Vår referanse:  
2014/123364-002

### **Førehandstilsegn med krav til avkøyrsløye - Mellombels riggområde - gnr. 212 bnr. 132 - Nordhordland næringspark AS - Eikanger - Lindås kommune**

Det kan påreknast bruksløyve til å legge ny, mellombels avkøyrsløye for arbeid med nytt vegkryss under føresetnad om at krava nedanfor vert oppfylte.  
Veg/stad: E39 - hp 27 - km 0,450 / gnr. 212 bnr. 132 i Lindås kommune.

# PRINSIPPSKISSE

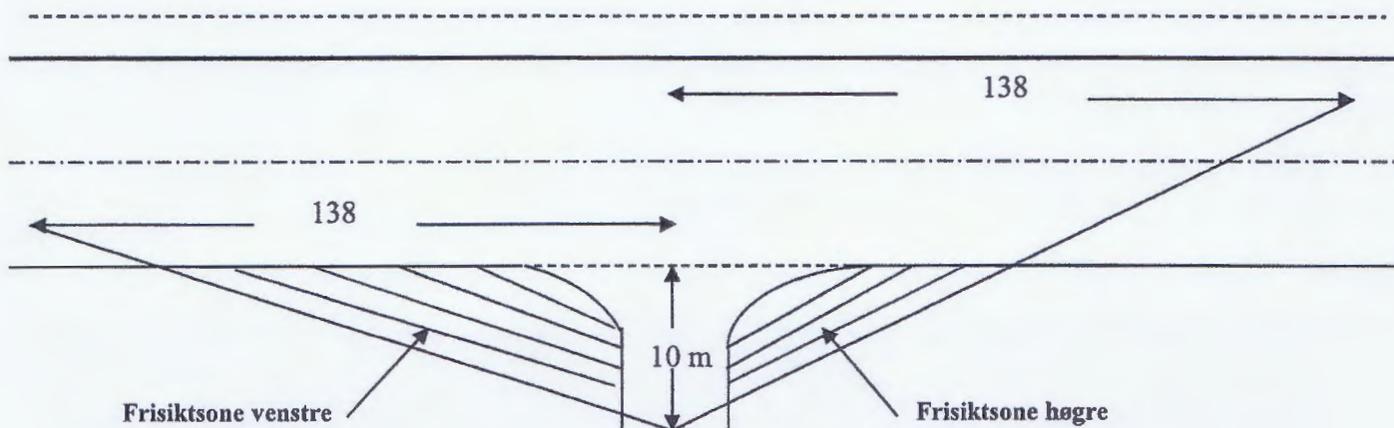
3. Frisikt 1,1 meter over bakken 10 meter inn i avkøyrsløye skal vere minimum 138 meter til begge sider av køyrebana. Sikta fram- og bakover på vegen ved avkøyrsløye må vere minimum 138 meter. Eventuelle planter o.l. i frisiktsona kan ikkje vere høgare enn 0,5 meter. For denne avkøyrsløye må sikta ordnast i begge retningar. I retning nord må det fjernast meir fjell. I retning sør må det fjernast vegetasjon på motsett side av E39.

Tilsvarende siktlengder som vist på tegningen må også gjerast gjeldande for trafikken som kjem på hovedvegen og skal inn i avkjørsla (sikt bakover og framover langs hovedvegen)

Av hensyn til snø og vegetasjon skal det i frisiktsonen vera fritt for sikthinder høgare enn 0,5 m. over hovedvegens nivå

## Krav til svingradius for avkjørsla :

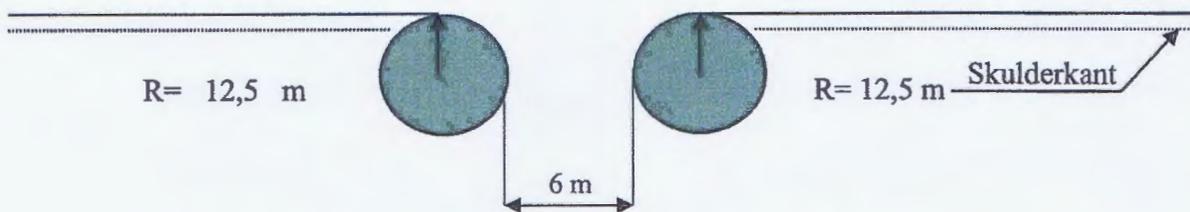
4. Svingradius skal vere 12,5 meter (diameter 25 meter). Svingradius skal markerast tydeleg med betongkant, grøft eller annan avvisande kant mot sideterrenget. Det smalaste punktet i avkøyrsla skal vere 6 meter<sup>1</sup>.

## Krav til lengdeprofil for avkjørsla/tilkomstveg:

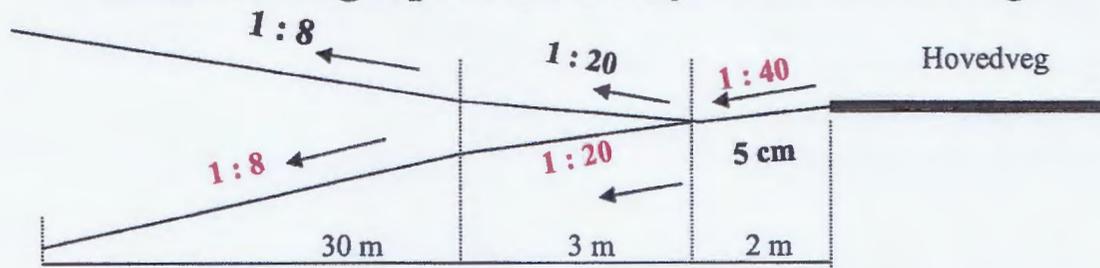
5. Stigningskrava må haldast (sjå skisse). Vi vil her spesielt gjere merksam på at avkøyrsla skal ha fall frå hovudvegen med 5 cm på dei første 2 metrane.
